**Parcours**

Der Gehcheck wurde am Donnerstag, den 22.08.2024 zwischen 17 und 20 Uhr durch die Ortsgruppe Lindau durchgeführt. Er befasste sich mit dem folgenden, in 11 Stationen unterteilten Parcours:

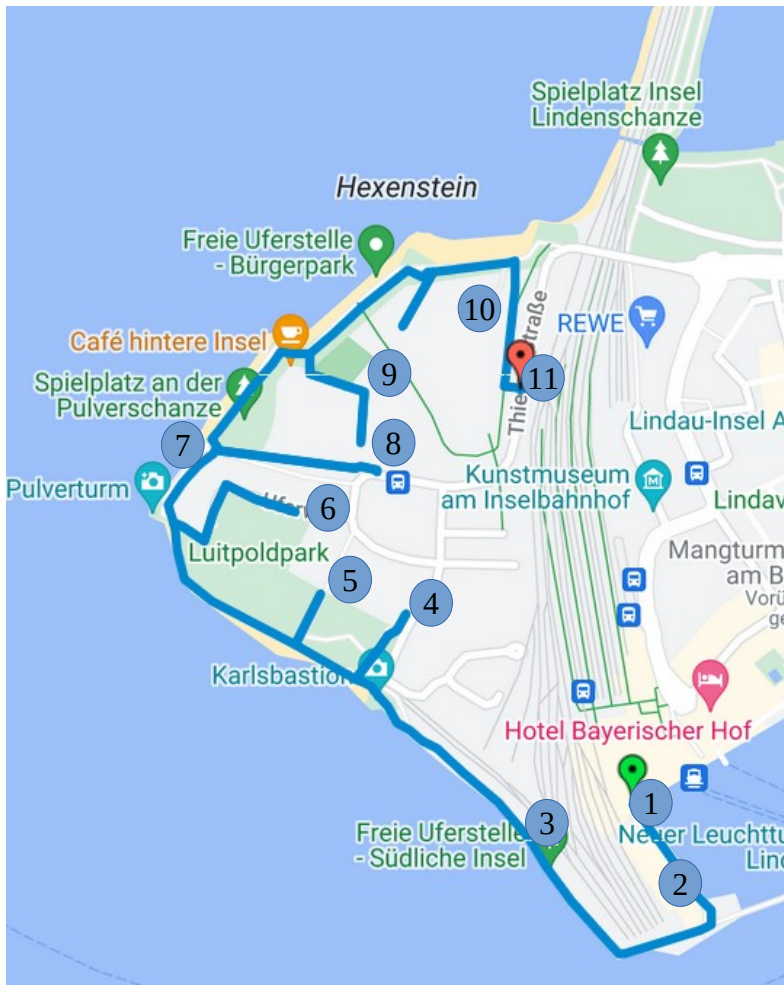
- 1- Anfang (gegenüber dem Lokal 37 Grad)
- 2- Ende des befestigten Weges
- 3- Schützinger Gastronomie
- 4- Zugang von der Dreierstr.
- 5- Zugang von der Klinik
- 6- Zugang von der Rückseite der Kaserne
- 7- Pulverturm
- 8- Zugang Fahrradgarage
- 9- Befestigte Wege nahe P5
- 10- Rampe nahe Stufen
- 11- Ausfahrt P5
